SAINT-PANTALEON-DE-LARCHE

Révision générale du PLU

**Projet de réponses de la collectivité aux
avis recueillis sur le projet de PLU arrêté**

(Juillet 2021)

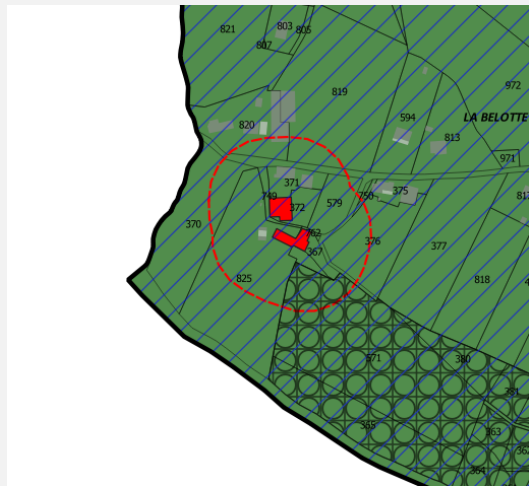
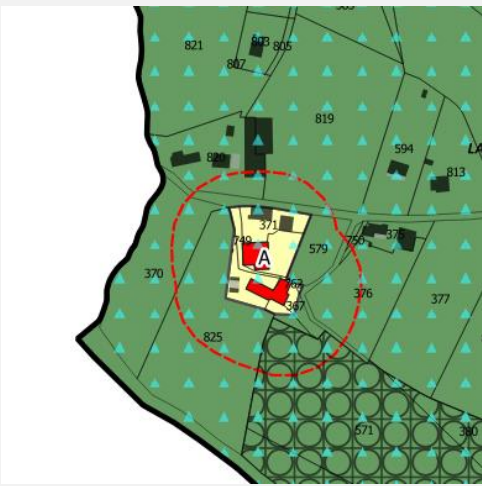
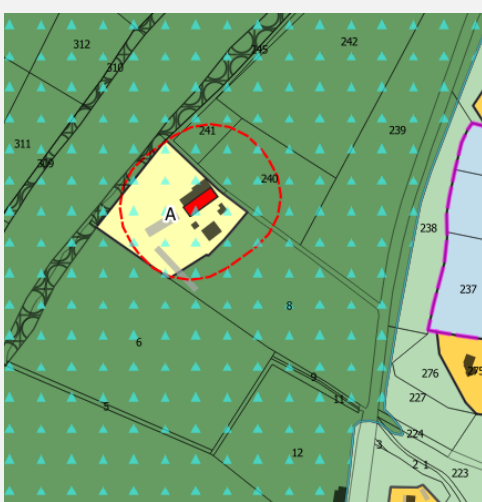
Mettre une carte lisible (figure 45) permettant de localiser distinctement les entités archéologiques	Rapport de présentation	<i>La carte sera reprise</i>
Indiquer la mise en œuvre de l'article L.151-19 du Code de l'Urbanisme qui permet d'identifier le patrimoine à protéger	Rapport de présentation	<i>Un point sera fait dans la partie « Patrimoine vernaculaire »</i>
Risques et nuisances : les cartes produites seront plus grandes pour lire les informations facilement	Rapport de présentation	<i>Les cartes seront agrandies</i>

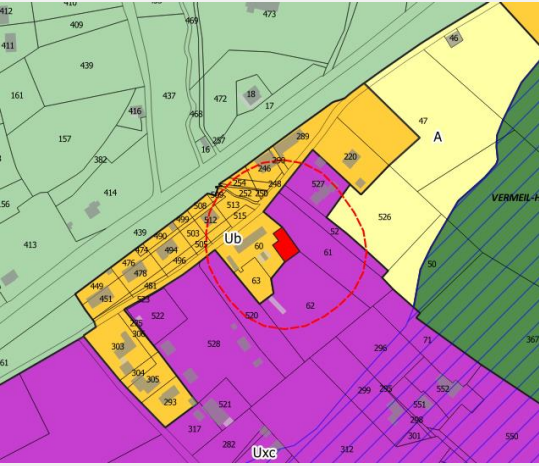
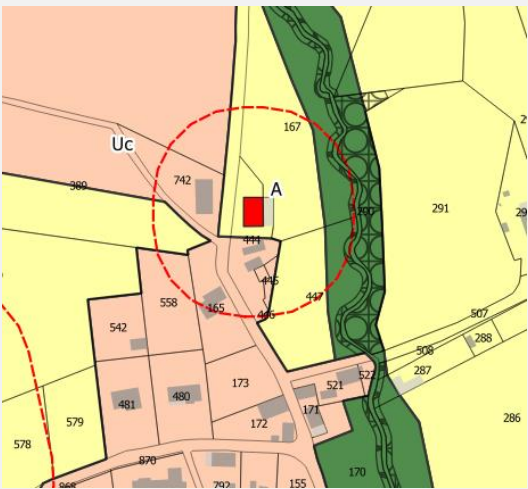
S'assurer du choix d'interdire les établissements hôteliers dans les zones Ux (exemple Uxd)	Règlement écrit	<i>Les établissements hôteliers relèvent de la destination commerce qui est interdite au sein de la zone Uxd.</i>
Préciser si l'étude prévue à l'article L.111-8 se justifie ou non sur la commune. Dans l'affirmative, elle sera jointe au dossier de PLU	Annexe	<i>Dans le cadre de la révision générale du PLU, aucune étude n'a été réalisée pour déroger au recul au titre de l'article L.111-6 du Code de l'Urbanisme.</i> <i>Les reculs affichés au règlement graphique sont affichés uniquement sur les parties non urbanisées comme le mentionne l'article L.111-6.</i> <i>La révision simplifiée n°2 avait permis de déroger au recul pour le projet de zone d'activités sur la Rivière. Elle sera annexée au PLU.</i>
Projet d'Aménagement et de Développement Durables		
Le schéma de synthèse mentionnera les déplacements doux en distinguant les voies existantes et les voies à créer. La voie verte sera reportée sur la carte	PADD	<i>Le schéma sera repris tel que demandé</i>

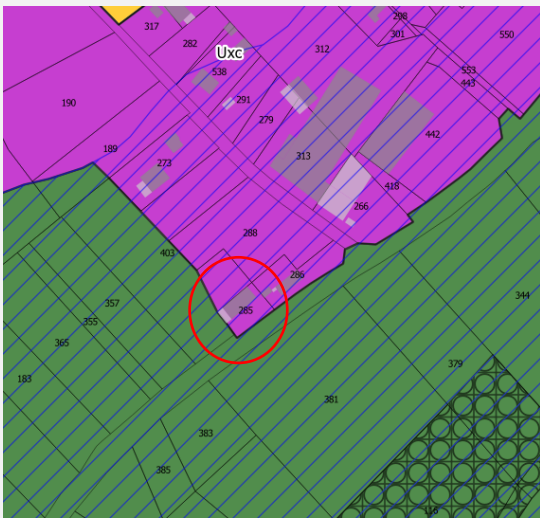
OAP 4 « Le Combeix » : cette OAP prendra en compte le recul lié au bruit qui impacte la zone pour l'implantation des constructions. La	OAP	<i>Le recul lié au bruit n'impacte pas l'implantation des constructions mais donne des prescriptions en matière d'isolation.</i>
